**КАЛИБРЫ-ПРОБКИ ГЛАДКИЕ НЕПРОХОДНЫЕ
С НЕПОЛНЫМИ ВСТАВКАМИ ДИАМЕТРОМ
СВЫШЕ 50 ДО 75 ММ.**

No-go plain plug gauges with inserts of
not full-form with diameter over 50 to 75 mm.
Design and dimensions

**ГОСТ
14814—69***

Черт. 1

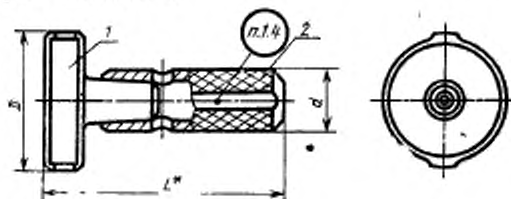
Пункт 1.1. Чертеж 1. Заменен размер:
L на *L**.

Пункт 1.1. Чертеж 1 дополнен спиской:
«* Размер для справок».

Черт. 2

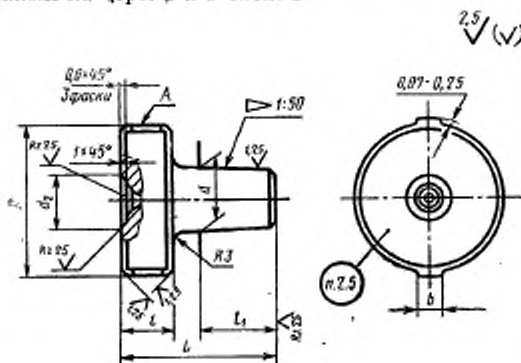
Пункт 2.1. Чертеж 2. Заменено обозначение шероховатости:

▽ 4 на $\sqrt{10}$

▽ 5 на $\sqrt[5]{}$

▽ 6 остальных на $\sqrt[2.5]{(\checkmark)}$

▽ 7 на $\sqrt[1.25]{}$

▽ 8 на $\sqrt[0.5]{}$
